RELAZIONE COMPARATIVA TRA LO STUDIO DI FATTIBILITA'/DEFINITIVO E IL PROGETTO ESECUTIVO

La presente relazione nasce dalla richiesta presentata dalla Soprintendenza Archeologica e Paesaggio AL-AT-CN in sede di 2° conferenza dei servizi in data 04/02/25. Il verbale cita:

1) Impianto di depurazione Loc.Cimitero

2) Impianto di depurazione Loc.Valpone

E-G.02a - Planimetria impianto Loc.Cimitero – stato di progetto

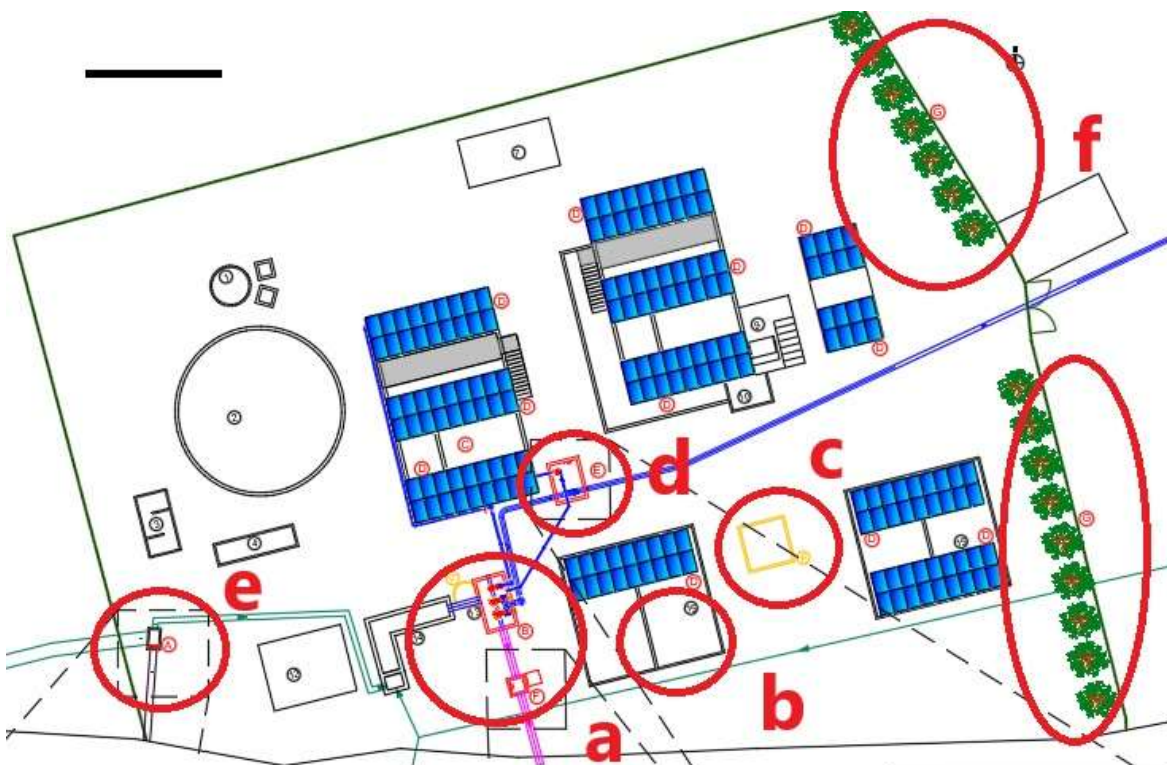
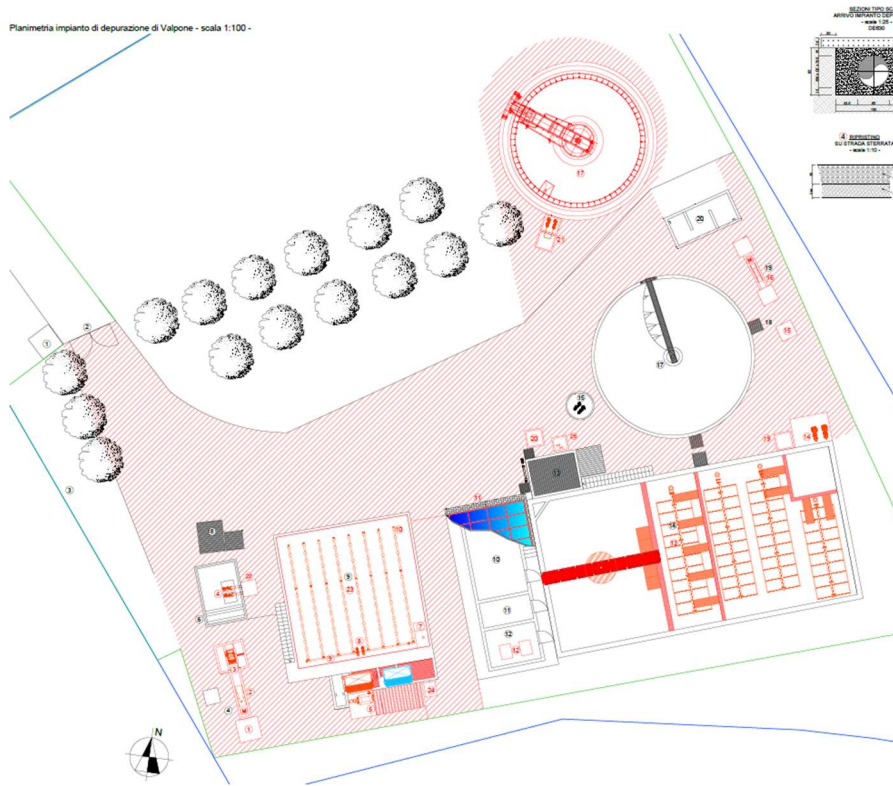
- a) Dovuta a prescrizione di provincia e ARPA che richiede di prevedere vasche per la laminazione della portata in eccesso in arrivo all'impianto. È stato necessario installare una pompa dedicata al sollevamento della portata da laminare, quindi è stato necessario realizzare una nuova stazione di sollevamento in quanto quella esistente risulta troppo piccola. E' stato inoltre previsto unico bypass impianto a servizio della nuova stazione di sollevamento a valle della grigliatura grossolana e a valle del canale venturi per la misura della portata come prescrive ARPA e provincia.

- b) Fila di pannelli fotovoltaici tolti in quanto ricadevano nel vincolo della fascia di 10m dalle aste fluviali.
- c) Necessaria demolizione del pozzo esistente (di futura dismissione) in quanto elevandosi dal piano campagna avrebbe prodotto ombra sui pannelli fotovoltaici penalizzandone il rendimento.

- d) Dovuta a prescrizione di provincia e ARPA che richiede di prevedere vasche per la laminazione della portata in eccesso in arrivo all'impianto. Viene richiesto inoltre di misurare, sia la porta che la vasca di laminazione restituisce al sollevamento, sia la portata sollevata all'impianto di depurazione di Valpone.

- e) Dovuta a prescrizione di provincia e ARPA che richiede di eliminare gli sfioratori a monte dell'impianto di depurazione, al fine di grigliare e quantificare tutta la portata in arrivo all'impianto. Al fine di tutelare la fognatura a monte, è stato previsto il rialzo della soglia di sfioro, lasciando tuttavia lo spazio per lo sfioro di emergenza in caso di eventi meteorici estremi. È stato inoltre (come da prescrizione), il pozzetto per il campionamento a valle dell'unico futuro sfioratore in impianto.

- f) Come da prescrizione della Soprintendenza è stata prevista una barriera verde composta da piante di noccioli, lungo il perimetro che confina con Via Mondo Bracco da realizzarsi a lavorazioni ultimate.

3_16_Planimetria sistemazione area_r00

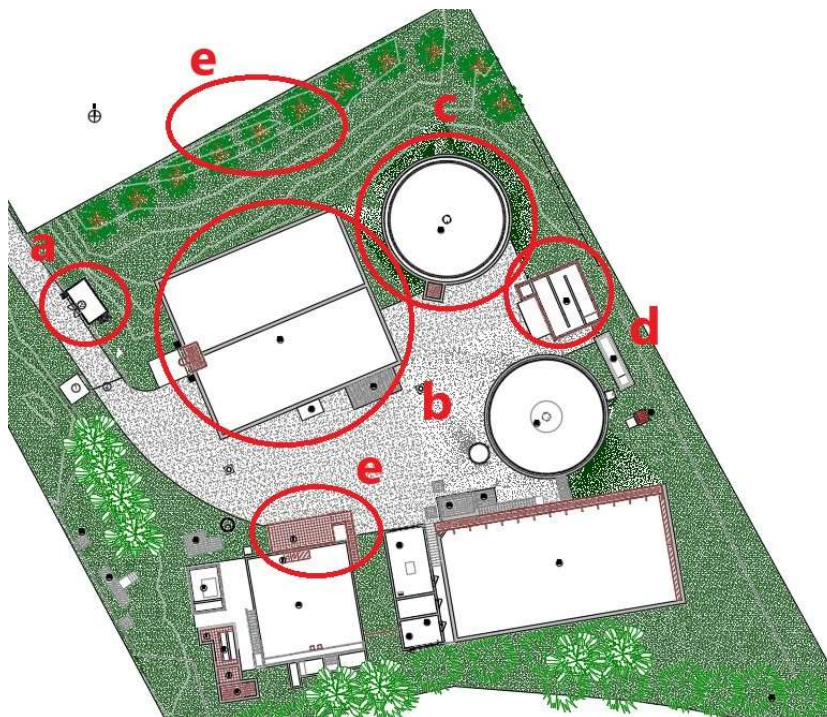
- a. Cabina di Media Tensione necessaria poichè la richiesta di fornitura elettrica in progetto è superiore a quella che può essere garantita in bassa tensione.

- b. Vasca di digestione aerobica dei fanghi prescritta nella prima Conferenza dei servizi e recepita già in sede di Variante al progetto definitivo.
- c. Raddoppio della sedimentazione secondaria necessaria, già recepita in sede di Variante al progetto definitivo.

- d. Ampliamento della disinfezione prescritta nella prima Conferenza dei servizi e recepita già in sede di Variante al progetto definitivo.
- e. Come da prescrizione della Soprintendenza è stata prevista una barriera verde composta da piante di noccioli, lungo il perimetro nord da realizzarsi a lavorazioni ultimate.

- f. È stata spostata la struttura di sostegno della grigliatura fine in quota, in quanto, nel layout previsto dal progetto definitivo risultava complesso agire sui macchinari e effettuare le rutinarie operazioni di vuotamento dei cassoni del grigliato.
